工程指示 / 要求簡箋(E.I.)

工程指示編號 : EI / 6307/23 修改版次 :
 工程編號 : J - 858 工程名稱 : 將軍澳日出康城 11
 工程項目 : 幕牆 拆圖修改 地盆用鋁板-鋁角修改 現場安裝困難 (減 3mm)
 收件人 : 生統 / 拆圖 發件人 : Ant Yeung 日期 : 05/06/2023

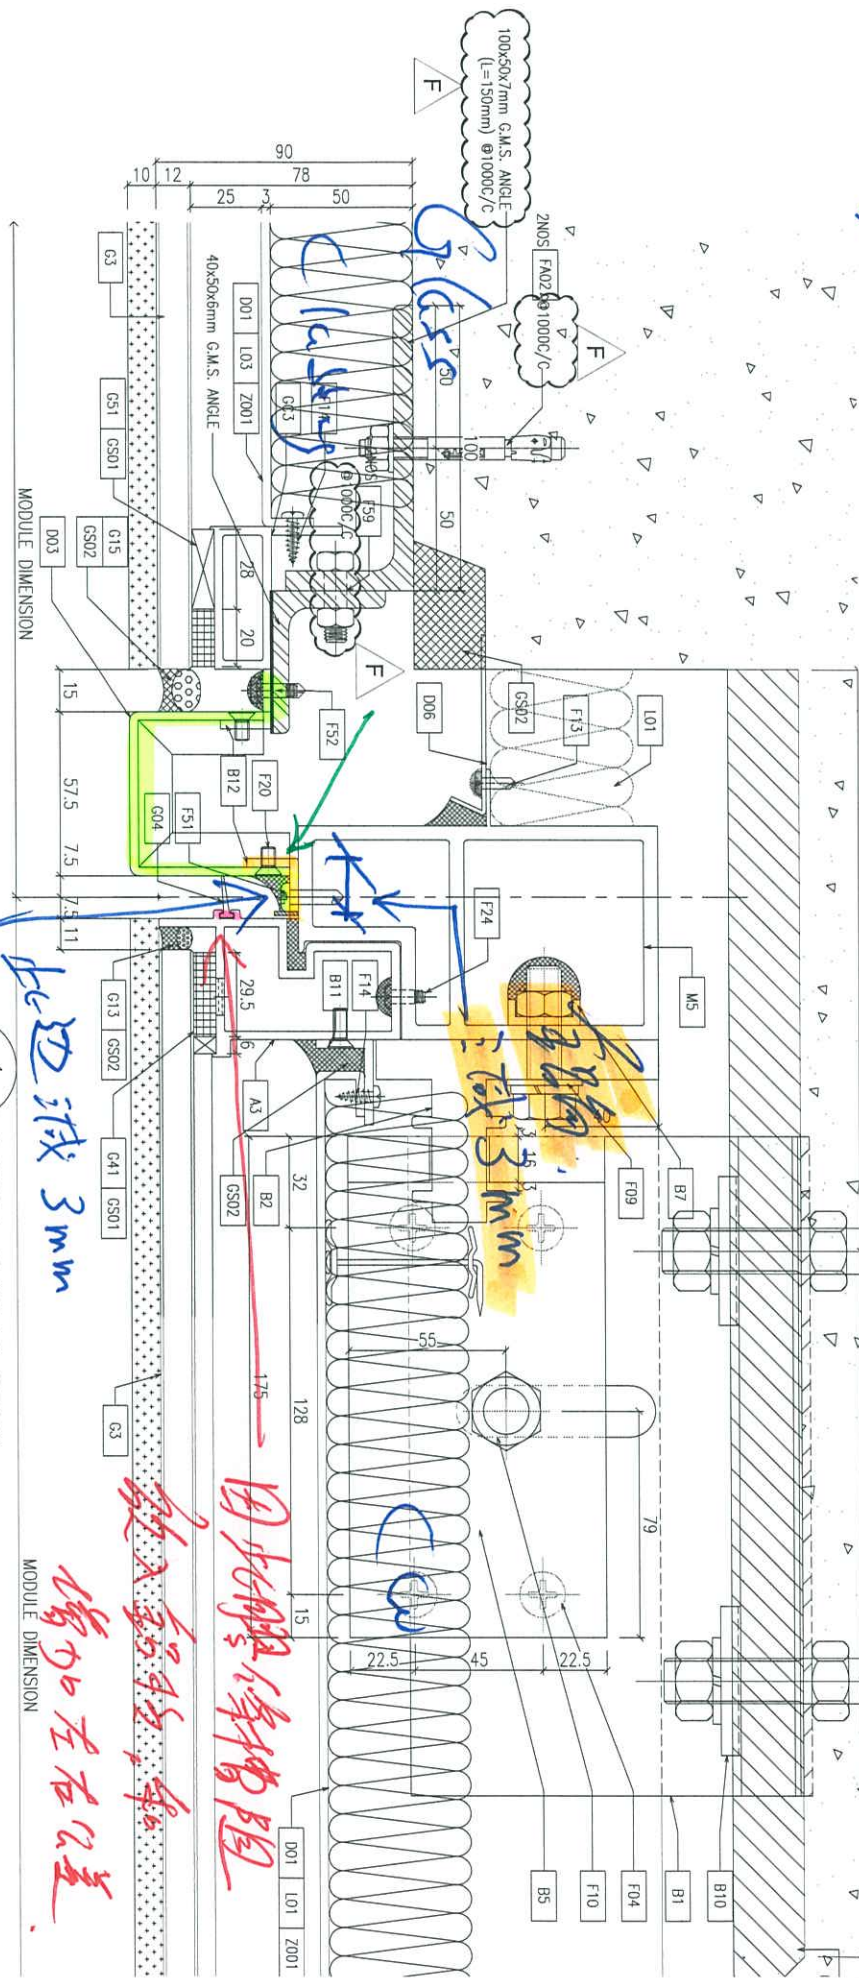
內容 :
位置: 逢 Glass Cladding 碰幕牆的鋁板,
因公差不足和膠條槽阻, 地盆現場的安裝困難, 。
請拆圖修改, 未生產的鋁板要修改。

碰幕牆的一方鋁板的鋁角減 3mm

此鋁板原 EI 為 EI-5635

连 Glass Cladding 强幕墙的金属接口

一边的金属角环 3mm

此边球 3mm

因此侧有障碍，导致
增加左右公差
放入角环，每

角环 3mm
